先進医療Bの新規届出技術に対する事前評価結果等について

先進医療 B 実施計画等評価表（番号 B097）

先進医療の名称	小児の神経因性排尿筋過活動による膀胱機能障害に対するボツリヌス毒素の膀胱内局所注入療法
申請医療機関の名称	東京都立小児総合医療センター
医療技術の概要	<p>神経因性排尿筋過活動（NDO）による膀胱機能障害に対するボツリヌス毒素の膀胱内局所注入療法は、NDO の臨床症状の改善が期待でき、侵襲性の高い膀胱拡大術を回避しつつ長期的な腎機能保持ができる可能性がある。一方で、現時点で小児における当該疾患に対する保険適応はない。さらに、本邦において小児に対する泌尿器科領域の使用実績がなく、小児に対する投与に関しては、手技の普及も必要と考えられる。本試験では、小児の NDO による膀胱機能障害に対するボツリヌス毒素の膀胱内局所注入療法の毒性を評価しつつ、推奨用量を決定する。</p> <ul style="list-style-type: none"> ・主要評価項目：①用量規制毒性（DLT）、②最大耐容量（MTD）および推奨容量（RD） ・副次評価項目：①1日当たりの尿失禁回数の改善する患者割合、②1日当たりの尿失禁回数の変化、③健康アウトカムの変化（modified Total Benefit Scale [mTBS] に基づく有用性、Dysfunctional Voiding Symptom Score [DVSS] に基づく生活の質 [QOL]、Pediatric Incontinence Questionnaire [PinQ] に基づく生活の質 [QOL]）、④有害事象の発生割合（各々の重症度、回復性、試験治療との因果関係、用量相関性） ・予定試験期間：総研究期間 ～2022 年 9 月末（登録期間～2021 年 3 月末） ・予定症例数：最大 12 例

先進医療審査の事前照会事項に対する回答 1

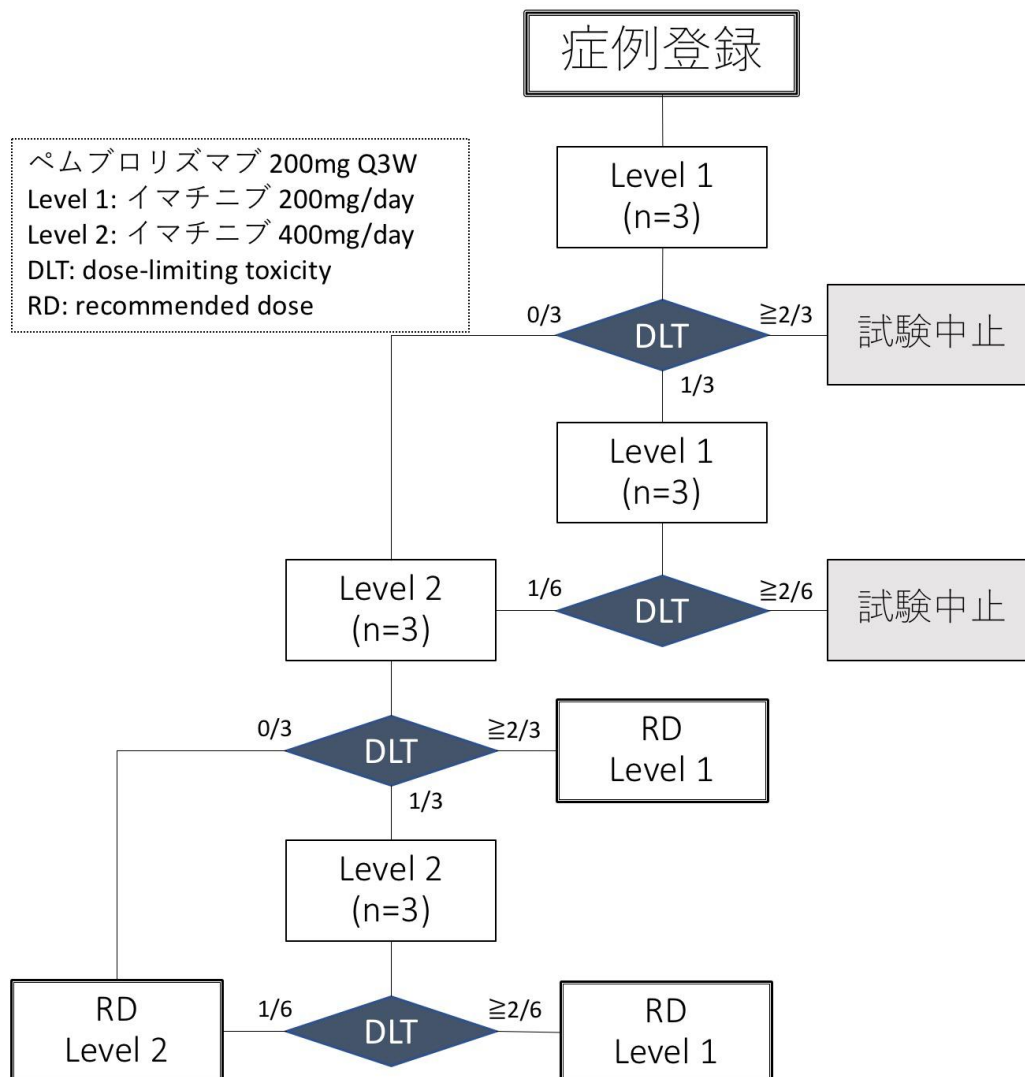
2. 第 I 相レベル 1 とレベル 2 を説明するフローチャートの下部説明文の記載において、同じ矢印が使用されている為に、各記載が「3 例中」の表現なのか「6 例中」の表現なのか、判別しがたい部分があります。誤解を招かない表現方法としてください。

ご指摘ありがとうございます。文章自体は誤りではないものの、分かりにくい表現になっていると認識致しました。新規に第 I 相レベル 1 とレベル 2 を説明する図（次頁）を作成し、研究実施計画書の該当箇所に挿入致しました。

【別添6】「大動脈解離術後の偽腔拡大に対する血管内治療」の治療計画（申請書類より抜粋）

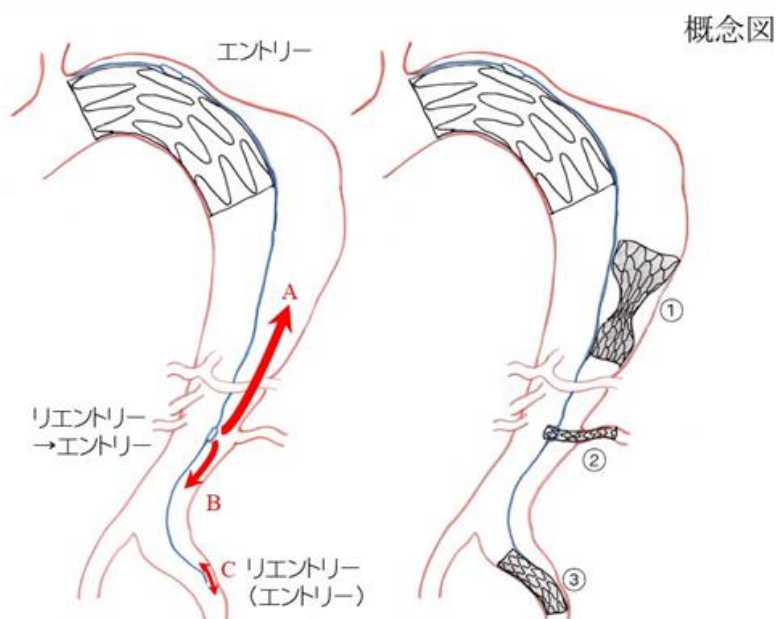
1. 試験実施計画書 P1 から P2 の背景と論理的根拠の記載に関して概念図①の candy-Plague 法が 概念図 I の説明とともに取り上げられています。
しかしながら、本技術は今回の申請とは無関係のものであることから、本申請に伴う新規技術の内容の説明を分かりにくくしています。
P1 の文中には、candy-Plague 法はいくつかの紹介されている手法の一つとして紹介されているだけであることを踏まえ、概念図および図説からは削除し、記載されている②と③の技術を①と②に変更するなどの対策が妥当と考えます。ご検討ください。なお、何らかの理由で、どうしても残したい場合にはその理由を説明のうえ、P1 の candy-Plague 法の説明部分に（概念図①：本試験の対象外）などと記載するなどの対策をお願いします。

2. 先進医療実施届出書の P8 の 6.治療計画の記載に関して前項と同じ指摘です。ここ
では、①の説明が省略されていることから、概念図の①が candy-Plague 法であること
および今回の対象外の手技であることすらわからなくなっています。この点を踏まえ、前
項に記載したように、candy-Plague 法の図を削除することが最も適切と考えます。削除
しない場合には必要十分な説明を追加記載ください。

【回答】既存の治療法として重要な Candy-Plug 法を紹介するのは必要なことと思われま
す。（記載しないと、逆に、見過ごしているのではないかと言う懸念を生じさせる可能性が
考えられます。）このため、本法に言及している所全てに「：本試験の対象外」を付しまし
た。

※概念図中、①については本試験の対象外
